**BAKALÁŘSKÁ PRÁCE**

**Bytový dům Peprník v Pardubicích**

**1. Posouzení předané PD pro vydání  
stavebního povolení**

Obr. 1: Chybějící svahování 1:1 u výkopů rýh pro základové pasy

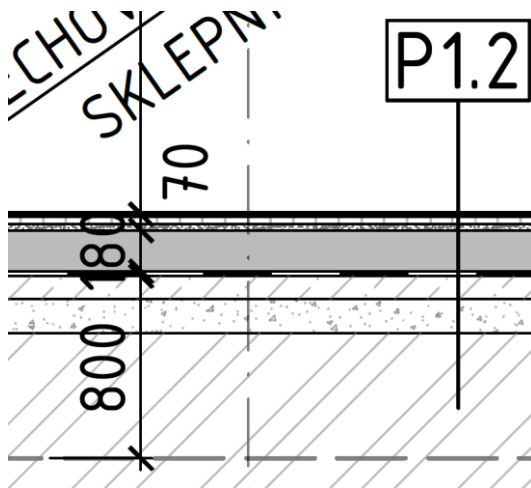
Ve výkresu: Řezy A-A, B-B (1367-4-D1.1-01-010-610-A) je zakreslená zemina okolo základových pasů jako rostlý terén (viz Obr. 1). Ovšem na základě Technické zprávy architektonicko stavebního řešení (1367-4-D1.1-01-010-101-A) by měly být stěny rýh pro základové pasy svahované v poměru 1:1, a to z důvodu nesoudržných sesypavých navážek. Proto bude dále uvažováno s výkopem svahovaných rýh. Následně po betonáži a odstranění bednění základových pasů bude proveden zpětný zhutněný zásyp výkopů štěrkopískem.

Obr. 2: Absence ochranné betonové mazaniny tl. 20 mm ve skladbě podlahy, chybně označená skladba podlahové konstrukce

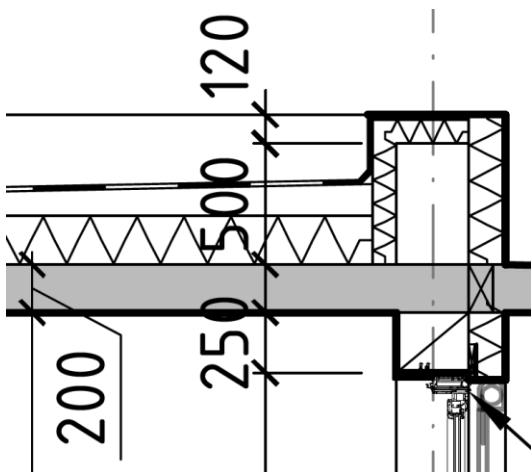
Další chybou ve výkresu: Řezy A-A, B-B (1367-4-D1.1-01-010-610-A) je absence ochranné betonové mazaniny tl. 20 mm pro hydroizolaci proti zemní vlhkosti (viz Obr. 2). Tato vrstva je uvedena v dokumentu: Skladby konstrukcí (1367-4-D1.1-01-010-960-A) ve skladbách podlah na terénu 1.NP (skladby P1.1, P1.2). Dále je chybně označena skladba podlahové konstrukce v 1.NP v Příčném řezu B-B (viz Obr. 2). Správné označení pro tuto skladbu by mělo být P1.1 (nášlapná vrstva je tvořena keramickou dlažbou).

Obr. 3: Konstrukce atiky zakreslená jako zděná z cihelných bloků

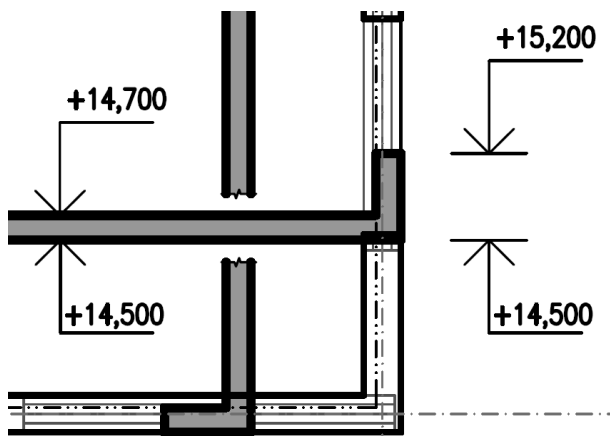
Konstrukce atiky ve výkresu: Řezy A-A, B-B (1367-4-D1.1-01-010-610-A) se neshoduje s výkresem: Tvar stropu nad 5.NP (1367-4-D1.2-01-020-007-A). V prvním případě konstrukční řešení odpovídá zdivu tl. 300 mm (viz Obr. 3), v druhém potom ŽB monolitické konstrukci (viz Obr. 4). Konstrukce atiky bude zvolena podle druhé varianty, jako ŽB monolitická. Její výška činí 500 mm, šířka 200 mm. Díky zvolení tloušťky atiky 200 mm musí být upraven výkres: Půdorys střecha (1367-4-D1.1-01-010-560-A), kde je nutno změnit výslednou šířku atiky na 450 mm (se zateplením).

Obr. 5: Chybně zakreslená nosná zeď v 1.NP

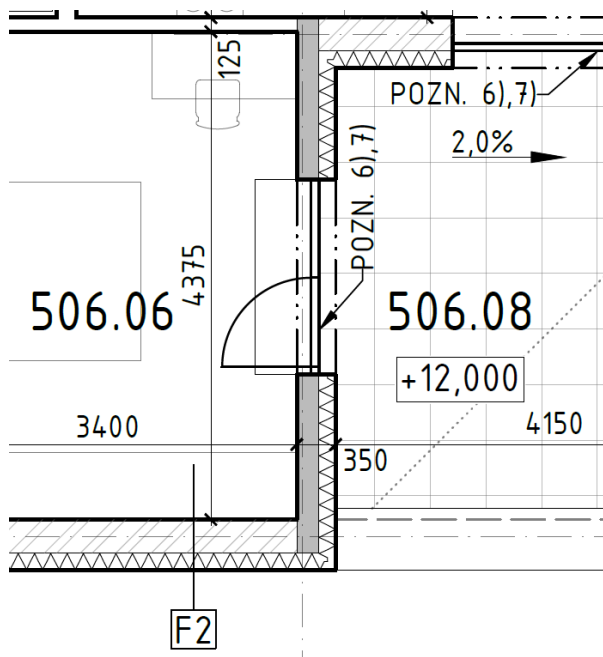
Ve výkresu: Půdorys 1.NP (1367-4-D1.1-01-010-510-B) neodpovídá celková tloušťka nosné stěny a tepelné izolace, kótována jako 300 mm (viz Obr. 5). Z legendy materiálu v příslušném výkresu, zdivo odpovídá cihelným blokům 190 mm nebo 300 mm. Tepelná izolace činí 80 mm. Celkový součet tedy neodpovídá. Z tohoto důvodu bude zvoleno zdivo tloušťky 240 mm, které se v součtu s tepelnou izolací nejvíce blíží kótovaným 300 mm. Danou úpravou připadá nutnost zároveň doplnit tento materiál do dokumentu: Skladby konstrukcí (1367-4-D1.1-01-010-960-A) do skladby fasády 1.NP (skladba F1).

Obr. 6: Změna ŽB monolitické stěny na zděnou stěnu v 5.NP

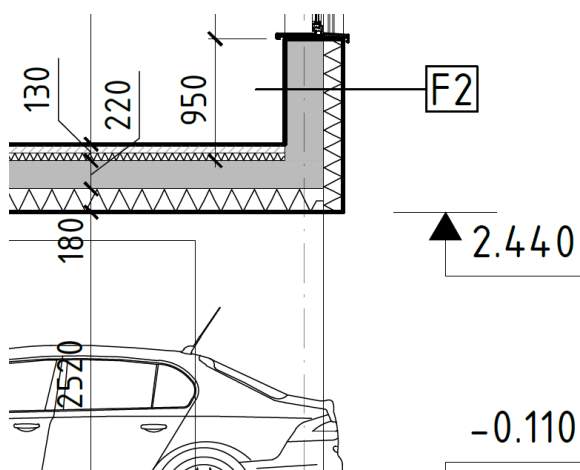
Ve výkresu: Půdorys 5.NP (1367-4-D1.1-01-010-550-A) je navržena ŽB monolitická stěna u ustupující terasy v tomto podlaží (viz Obr. 6). Jelikož není statický důvod k použití ŽB monolitu, bude tato část nosné stěny změněna na zeď vyzdívanou z cihelných bloků Porotherm 30 tl. 300 mm na VPC maltu M10, jak je tomu u sousedních navazujících stěn. Tímto krokem sice dojde k zmenšení půdorysného rozměru terasy, avšak zároveň k technologickému zjednodušení.

Obr. 7: „Jižní“ stěna v 2.NP jako ŽB monolitická

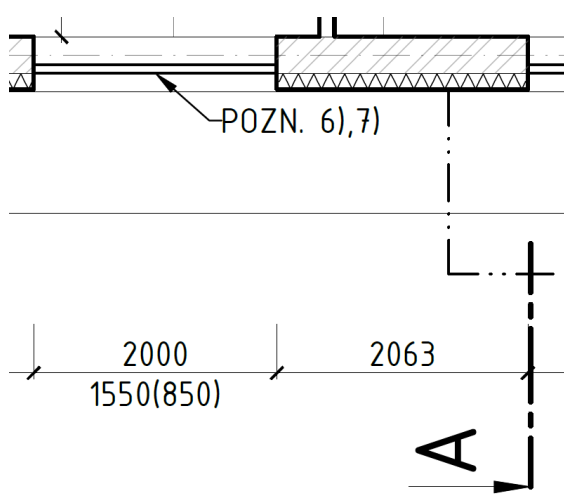
Další nalezenou chybou v předané dokumentaci je nosná obvodová stěna v jižní části v 2.NP. Zatímco v Příčném řezu A-A (1367-4-D1.1-01-010-610-A) je zakreslena jako ŽB monolitická (viz Obr. 7), ve výkresu: Půdorys 2.NP (1367-4-D1.1-01-010-550-A) šrafa stěny odpovídá zdivu z cihelných bloků tl. 300 mm (viz Obr. 8). Na základě Technické zprávy pro architektonicko stavební řešení (1367-4-D1.1-01-010-101-A), kde je řečeno, že svislé nosné konstrukce v 2.NP jsou po obvodu zděné z keramických bloků tl. 300 mm (s výjimkou vykonzolované severní ŽB monolitické stěny), bylo rozhodnuto, že stěna je v řezu špatně zakreslená. Pro výstavbu bude tedy stěna tvořena cihelnými bloky.

Obr. 9: Chybné základové pasy u kontejnerového stání

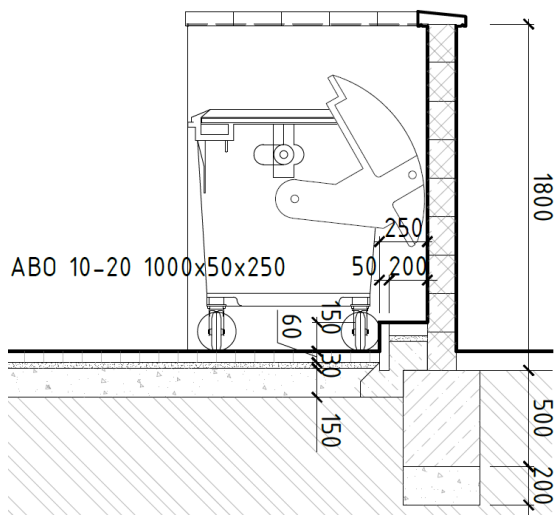
U SO.02 – Drobné stavby (kontejnerové stání) jsou ve výkresu (1367-4-D1.1-02-010-830-B) špatně navrženy i zakresleny základové pasy (viz Obr. 9). Chybou v návrhu je hloubka základové spáry, která není v nezámrné hloubce. Aby byla splněna tato podmínka, je nutné mít úroveň základové spáry minimálně 800 mm pod úrovní upraveného terénu. V tomto výkresu také chybí čárkovane zakreslená hrana pasů, které jsou za řezovou rovinou.
